MEMORANDO
DSH-0450-2023

ASUNTO: Envío del Informe Técnico No. 090-2023

INFORME TÉCNICO No. 090-2023

Asunto: Revisión de la información aclaratoria del Estudio de Impacto Ambiental Categoría II del proyecto denominado “DISEÑO, CONSTRUCCIÓN Y FINANCIAMIENTO DE CALLES Y ALCANTARILLADO DE MACARACAS, PROVINCIA DE LOS SANTOS. “REHABILITACIÓN DEL CAMINO EL PÁJARO, CONSTRUCCIÓN DE PUENTE Y CAJÓN VÍA LOS HIGOS”, de acuerdo al temática de recursos hídricos.

RED HÍDRICA REHABILITACIÓN DE LAS CALLES DEL CAMINO PÁJARO, CORREGIMIENTO DE LAS PALMAS.
DISTRITO DE MACARACAS, PROVINCIA DE LOS SANTOS.

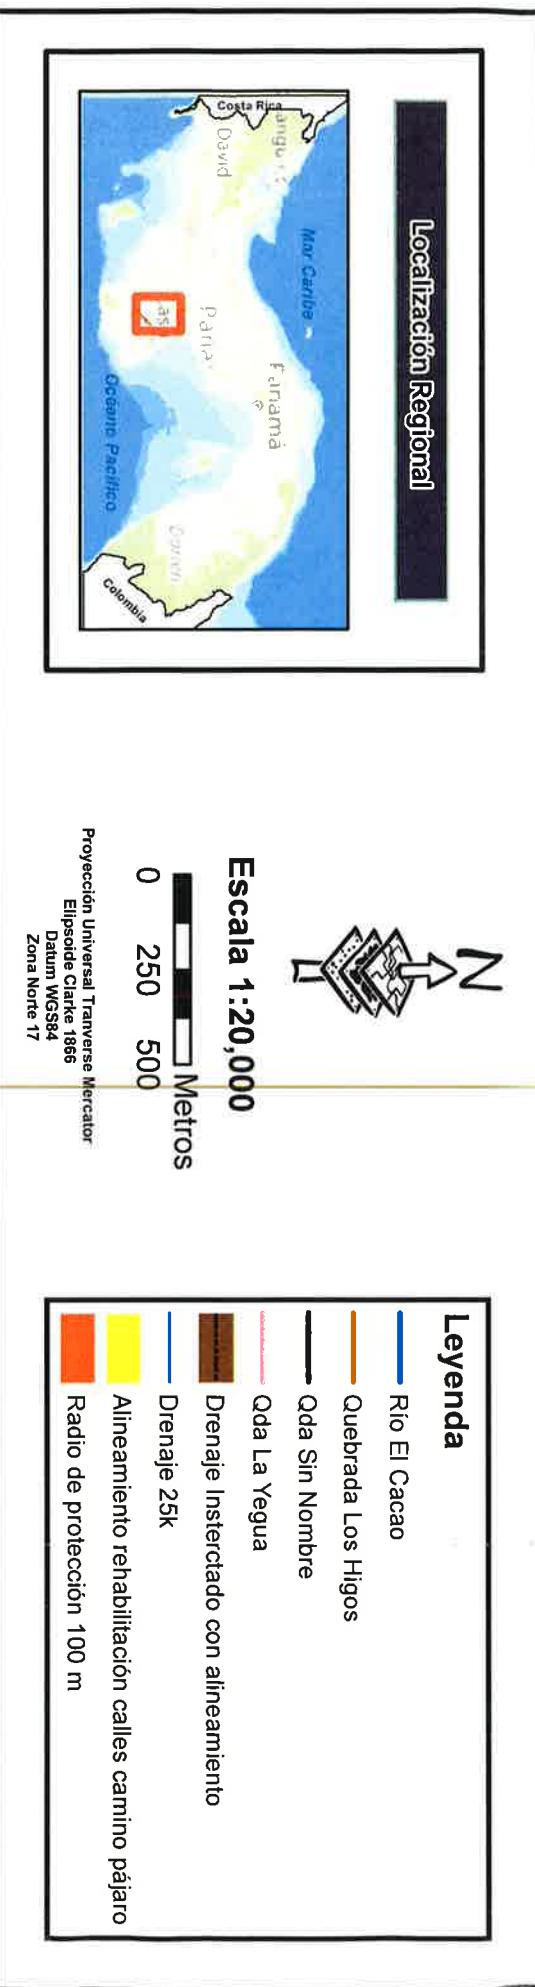
De acuerdo a la información presentada por el promotor, el Estudio Hidrológico del río El Cacao, contempla los afluentes; sin embargo en el EsIA, no se realiza la aclaración del tipo de intervención a la quebrada sin nombre y a la segunda sección del río El Cacao, ya que en el mapa elaborado por el geógrafo de la Dirección de Seguridad Hídrica (DSH), se evidencia que el alineamiento del proyecto interviene dos secciones del río El Cacao y en una sección de una quebrada sin nombre. De igual manera, el mapa de la DSH, muestra que las quebradas La Yegua y Los Higos están fuera del alineamiento del proyecto. En el caso de la quebrada La Yegua se realizará la construcción de un cajón fluvial (Ver mapa adjunto).

- Indicar el tipo de intervención que se realizará a la quebrada sin nombre y a la segunda sección del río El Cacao, que serán intervenidas a lo largo del alineamiento del proyecto.
- Corregir en la página 83, el señalamiento “**Figura #34. Cuenca del Río Estibaná**”, ya que el río Estibaná no es una cuenca.

Figura No.1. Red Hídrica en el Área del Proyecto.

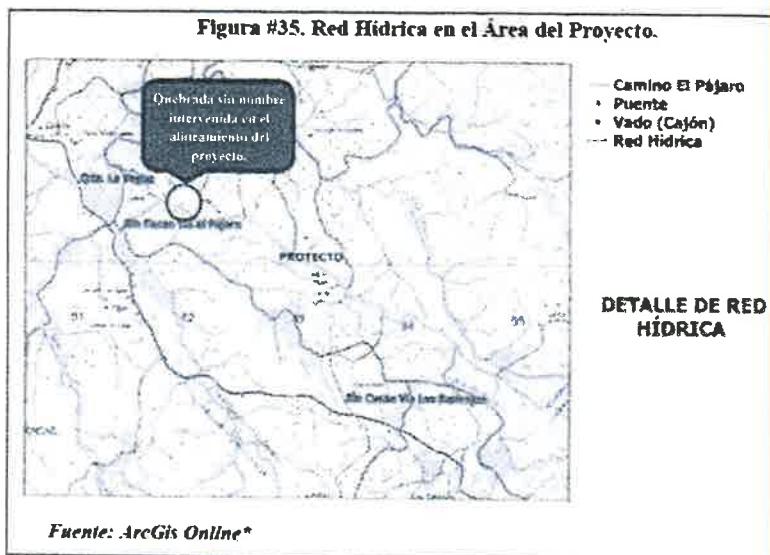
Sin embargo, en la página 105 del EsIA se encuentra la Figura #35, la cual evidencia que el lineamiento del proyecto interviene dos secciones del río El Cacao y en una sección de una Quebrada sin nombre.

En el mapa elaborado por el geógrafo de la Dirección de Seguridad Hídrica, se evidencia que el alineamiento del proyecto interviene dos secciones del río El Cacao y en una sección de una Quebrada sin nombre. De igual manera, dicho mapa refleja el radio de protección de las fuentes hídricas que se encuentran cerca del alineamiento del proyecto (Ver mapa adjunto).

El Estudio de Impacto Ambiental requiere ser ampliado, a través de la presentación del Estudio Hidrológico de la quebrada sin nombre que será intervenida a lo largo del alineamiento del proyecto.

- Entregar el Estudio Hidrológico de la quebrada sin nombre que será intervenida a lo largo del alineamiento del proyecto.
- Corregir en la página 83, el señalamiento “*Figura #34. Cuenca del Río Estibáná*”, ya que el río Estibáná no es una cuenca.
